# ESTUDO DE IMPACTE AMBIENTAL

ADITAMENTO

## AMPLIAÇÃO DA PEDREIRA DE AREIA “AREIRO DA ÁGUA DO MONTINHO”

TRANSPORTES FLORÊNCIO & GUERREIRO, Lda.

Figura 1 – Corte geológico e coluna litostratigráfica.

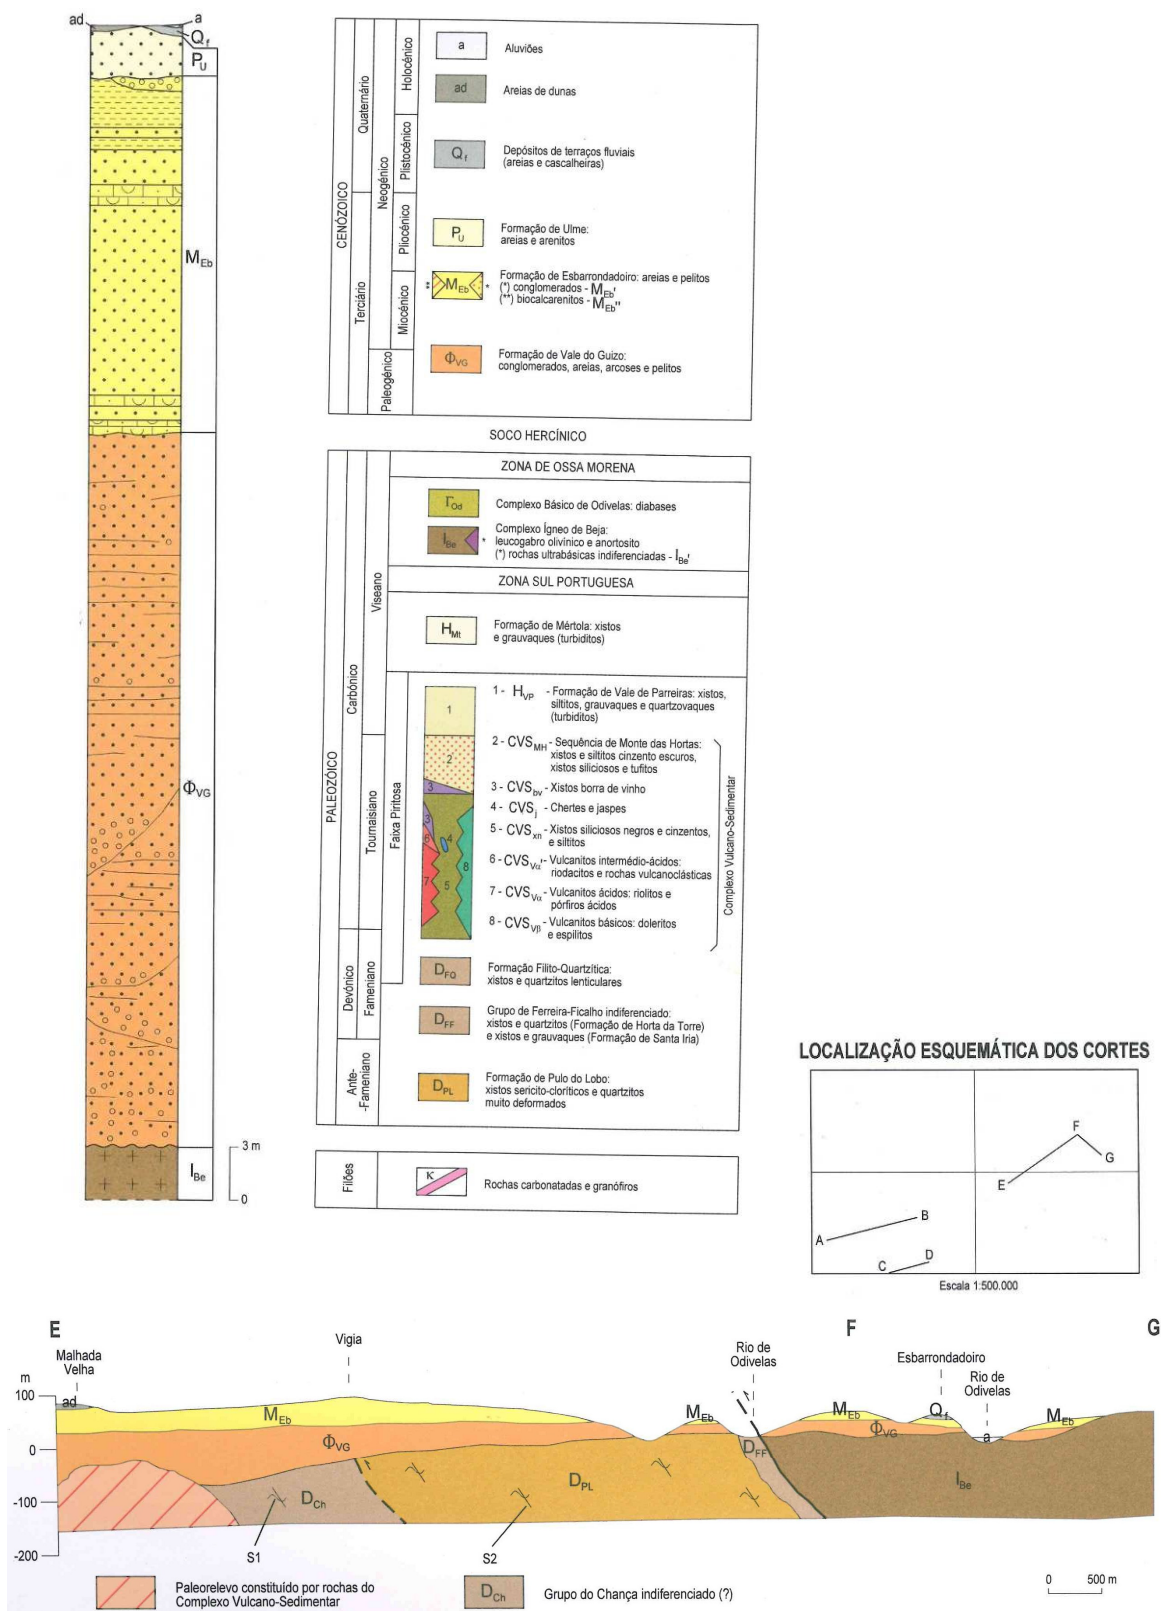
#### **1. Apresentar os Desenho dos “logs” das sondagens, e não apenas a sua descrição, ou pelo menos uma coluna litostratigráfica sintética;**

A empresa Transportes Florêncio e Guerreiro, Lda. não procedeu à realização de sondagens na pedreira em avaliação, pelo que não é possível a apresentação dos desenhos dos logs das sondagens.

Em alternativa, apresenta-se na Figura 1 o corte geológico E-F-G e a coluna litostratigráfica sintética que consta da Carta Geológica de Portugal à escala 1:50 000, folha 42-B. Conforme se pode observar, a pedreira encontra-se instalada nos níveis superficiais da coluna litostratigráfica, no caso as formações ad – “Areias de dunas” (Quaternário) e M<sub>EB</sub> – “Formação de Esbarrondadoiro” (Miocénico). De referir, ainda, que na área da pedreira as areias de dunas contactam diretamente com a Formação de Esbarrondadoiro, devido, provavelmente, à erosão da Formação de Ulme (Pliocénico).

Figura 2 – Corte geológico na área da pedreira.

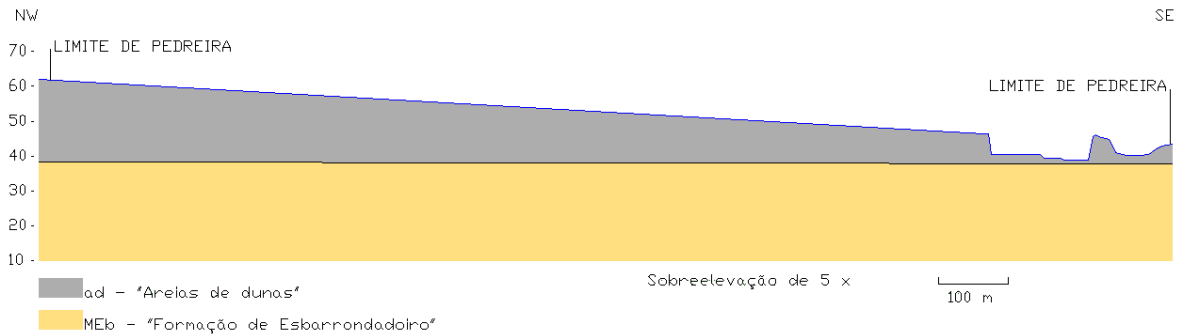
## 2. Apresentar um corte geológico, direção NO/SE;

Na Figura 2 apresenta-se o corte geológico de direção NW-SE, conforme solicitado. De referir que se manteve a nomenclatura das formações geológicas consideradas na Carta Geológica de Portugal à escala 1:50 000, folha 42-B.

Figura 3 - Carta Geológica de Portugal à escala 1:50 000.

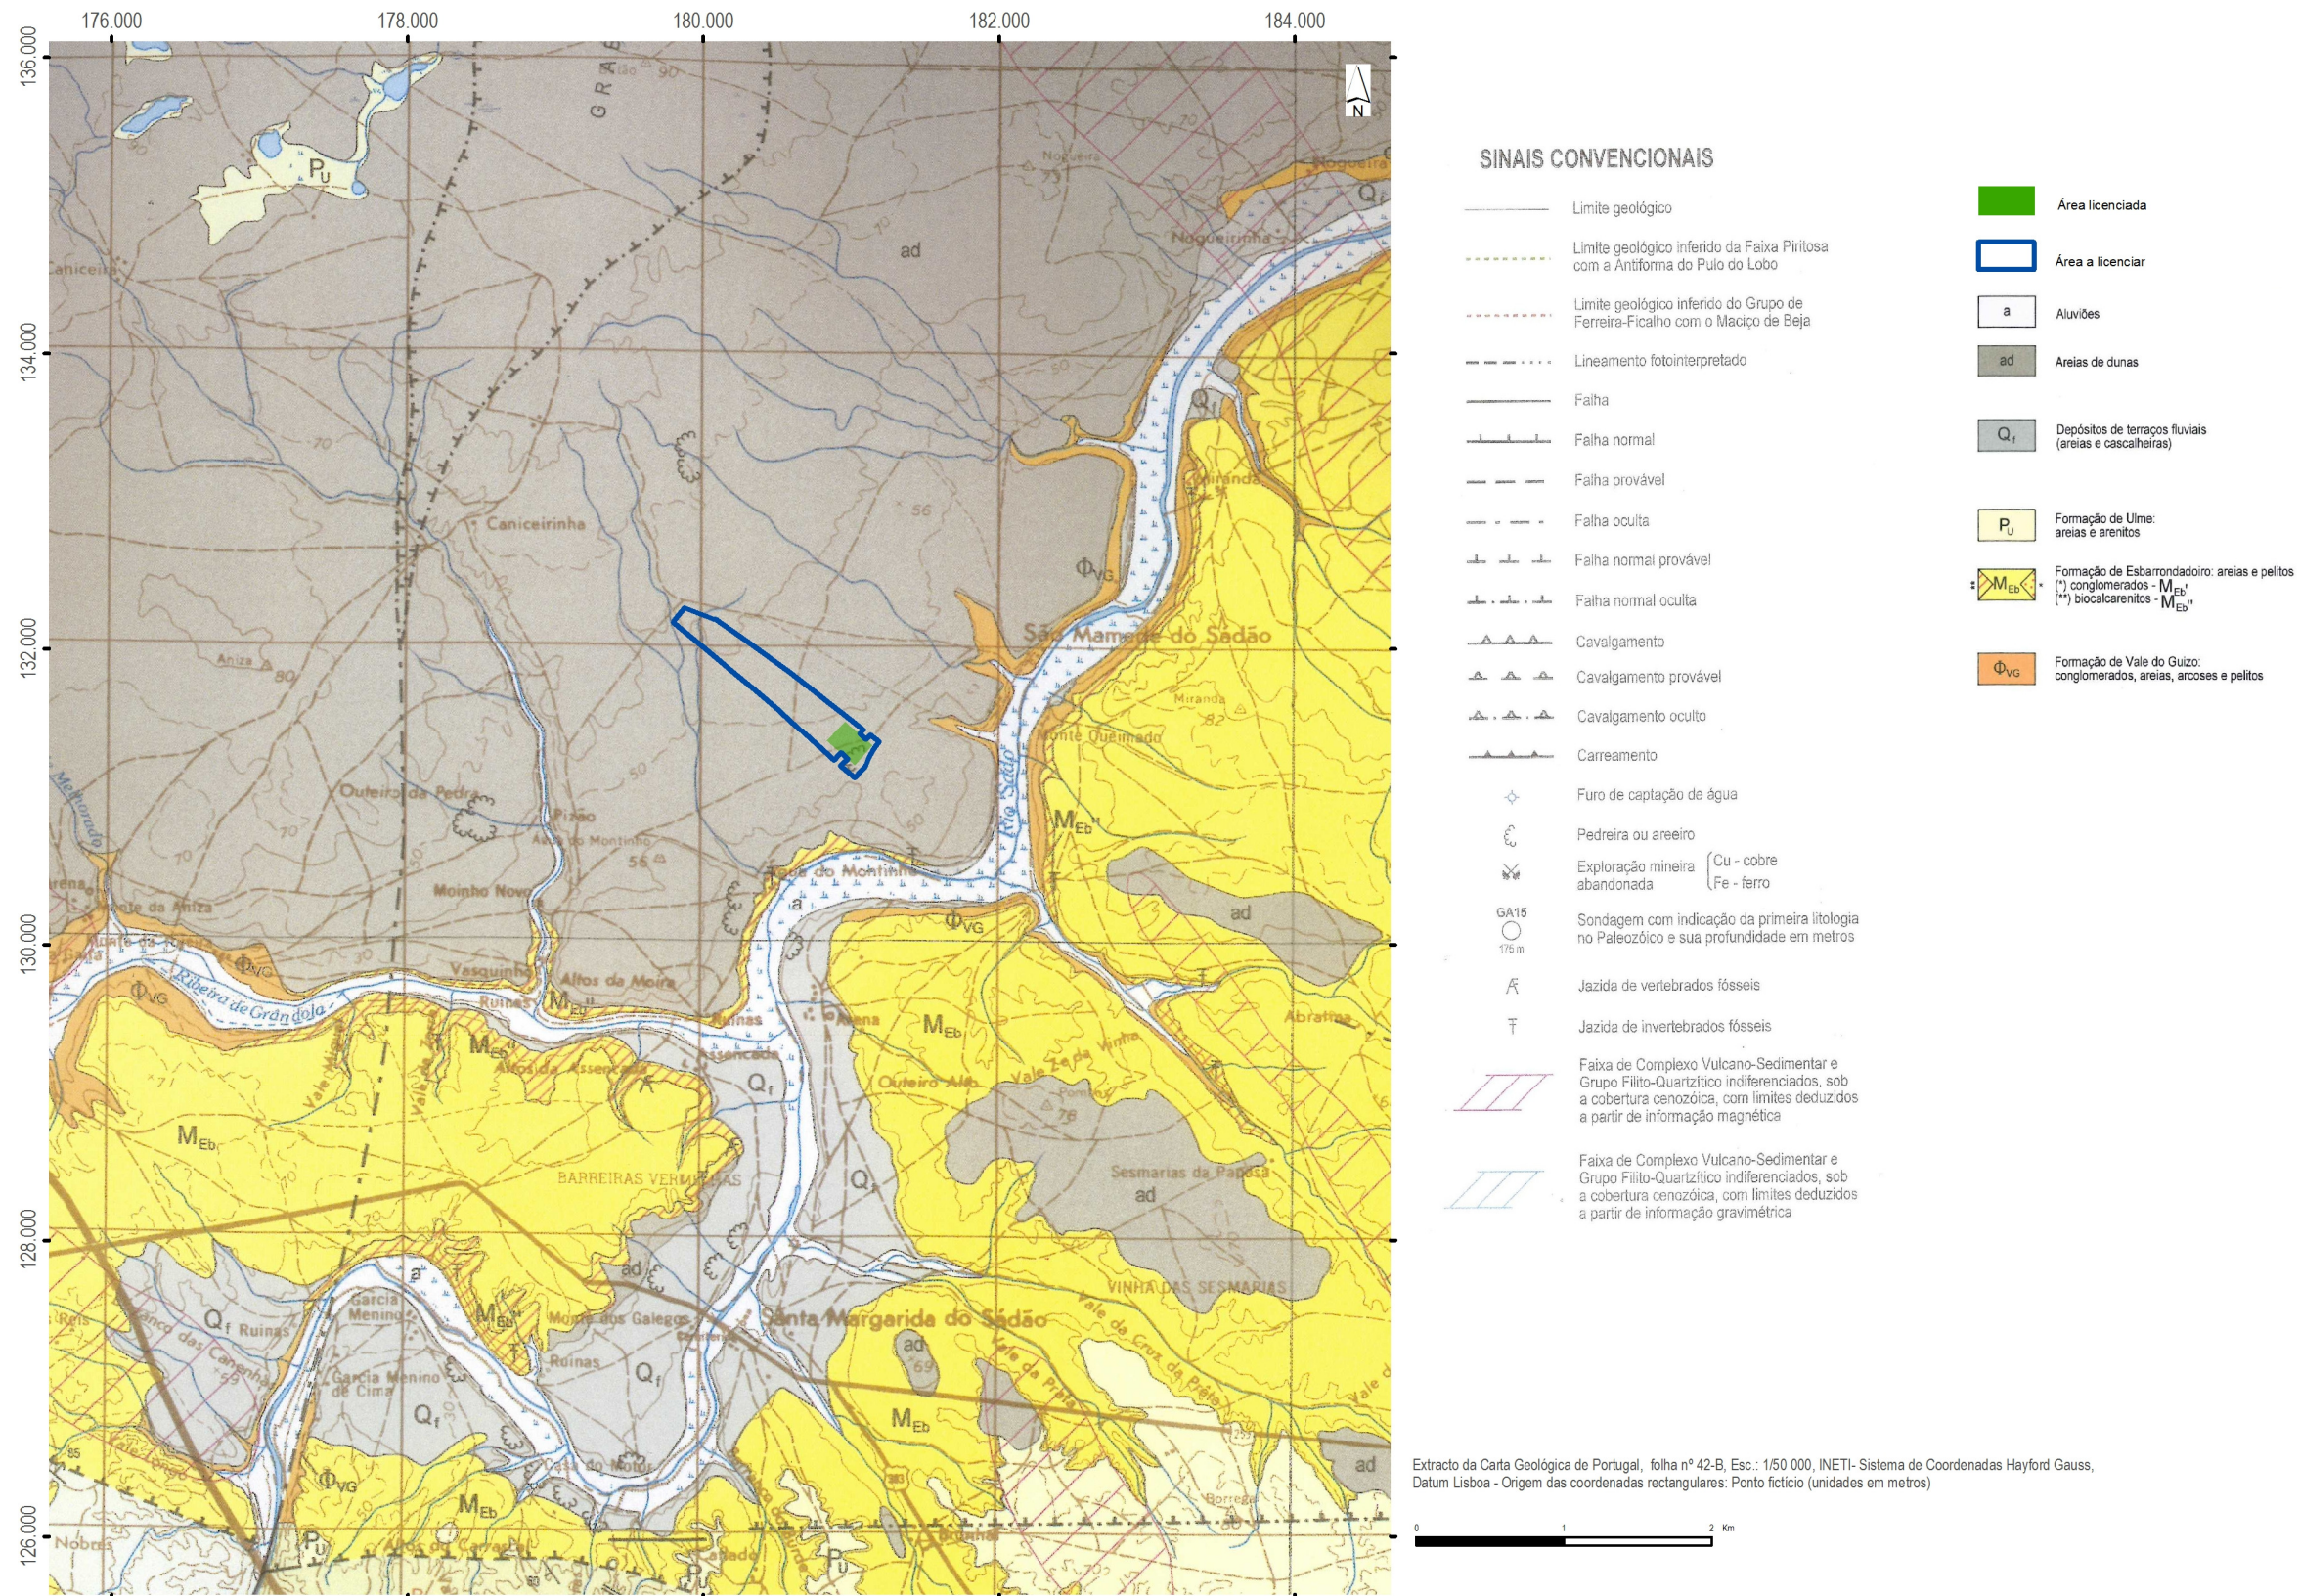
- 5. Retificar a figura III.10, uma vez que esta corresponde ao extrato da Carta Geológica de Portugal 42-B Azinheira de Barros na escala 1/50 000, 2006, INETI.**

A imagem retificada apresenta-se na Figura 3.

Figura 4 – Localização da atual zona de depósito de terras vegetais.

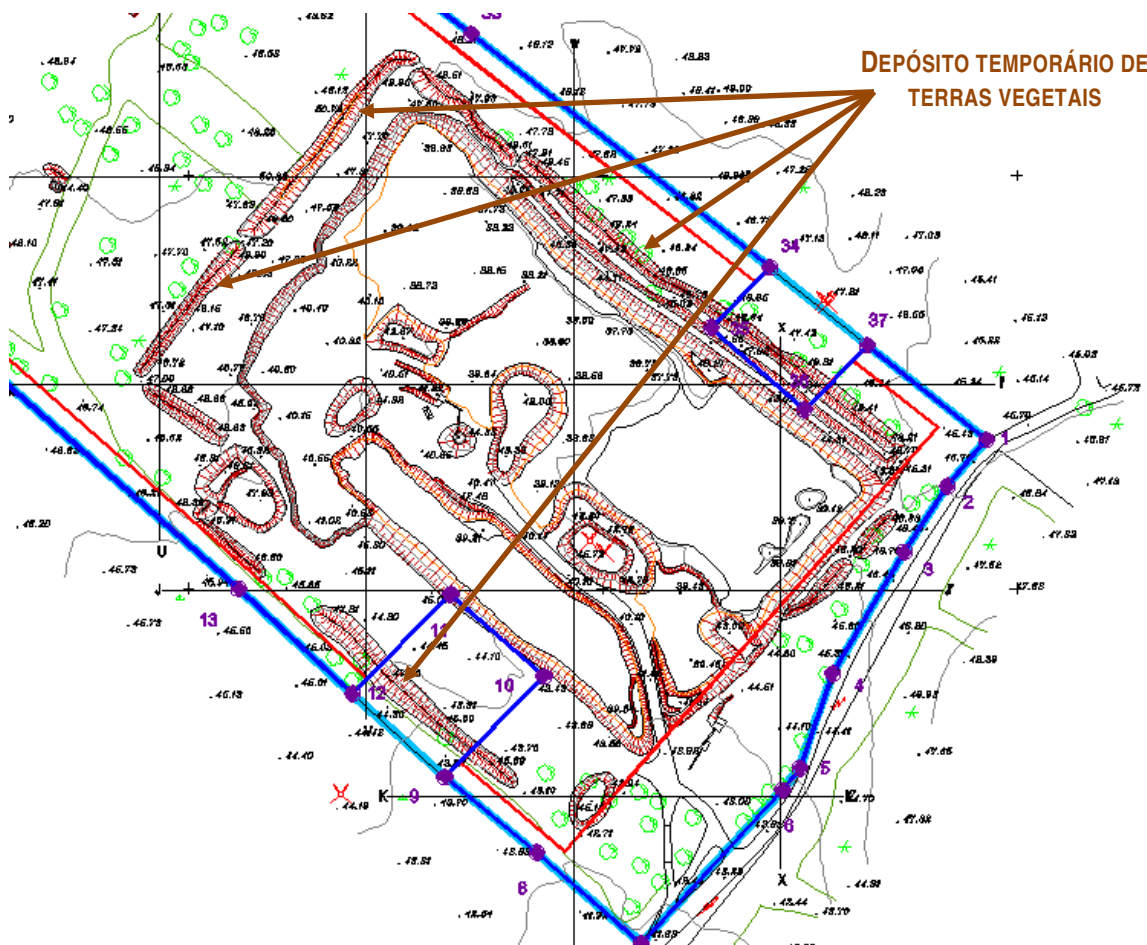
**7. Indicar a localização cartográfica das pargas resultantes do armazenamento de terras de cobertura.**

Como foi referido anteriormente, as zonas de depósito de terras vegetais (pargas) serão determinadas em função do avanço da lavra e da recuperação paisagística não existindo um local permanente para este depósito. À medida que a área de lavra avança serão criadas zonas de depósito temporário das terras vegetais, as quais serão removidas para aplicação nas áreas já recuperadas. A título de exemplo, apresenta-se na Figura 4 um extrato do Desenho 1 do Plano de Pedreira onde se apresenta a atual localização dos depósitos temporários de terra vegetal, os quais aguardam a existência de áreas modeladas para recuperação paisagística para poderem ser aplicadas.
